部品変更のご案内

弊社では2023年2月中旬より、温度調節器のDTCシリーズにつきまして、製品の部品変更を実施することとなりましたのでご案内申し上げます。今後とも弊社製品を、ご愛顧賜りますよう宜しくお願い申し上げます。

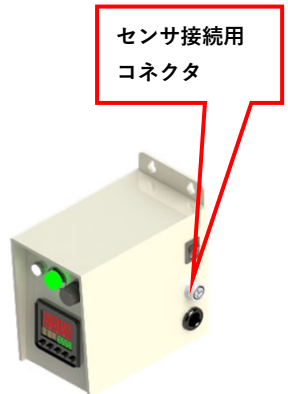
- (1) センサ接続用コネクタを廃止。
- (2) ヒーター空焚き防止接続端子を廃止。
- (3) 液面レベルフロートセンサ接続端子を廃止。
※上記(1)～(3)を廃止し貫通端子台を採用。
※詳細は裏面の変更内容一覧表をご参照ください。

No.	型式	変更前	変更後	変更点
1.	DTC DTCT DTCCP			<p>センサ接続用コネクタ、ヒーター空焚き防止センサ接続端子、液面レベルフロートセンサ接続端子を廃止し、貫通端子台を採用</p>
2.	DTCMS			<p>センサ接続用コネクタを廃止し、貫通端子台を採用</p>
